**SECRETARIA DE ESTADO DE SANEAMENTO, HABITAÇÃO E DESENVOLVIMENTO URBANO  
SEDURB**

**COMPILAÇÃO DE PEDIDOS DE ESCLARECIMENTO 2  
CONCORRÊNCIA Nº 004/2020 E 005/2020**

**Às Empresas interessadas – Edital de Concorrência nº 004/2020 e 005/2020**

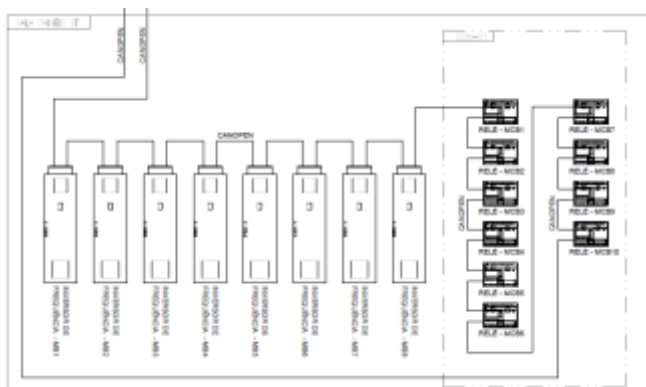
A interface com o usuário se dará no display do próprio disjuntor, com possibilidade de visualização em um sistema remoto por comunicação Modbus TCP (Ethernet) ou Modbus RTU, e, localmente, por meio de um dispositivo smartphone, por meio de protocolo sem fio (Bluetooth/NFC). Além destas soluções, deverá ser possível conectar um display para visualização em porta de painel.

- 3) Estaremos considerando o fornecimento de disjuntor tripolar, tipo aberto, com protocolo Modbus/RS-485. Informamos que localmente a interface será apenas através do display instalado na porta.  
Entendemos que tecnicamente não ser mandatório o fornecimento da solução “bluetooth / porta USB”. Favor confirmar nosso entendimento.

Resposta: A especificação deve seguir aquelas constantes nos documentos técnicos e projetos do edital, não cabendo substituição.
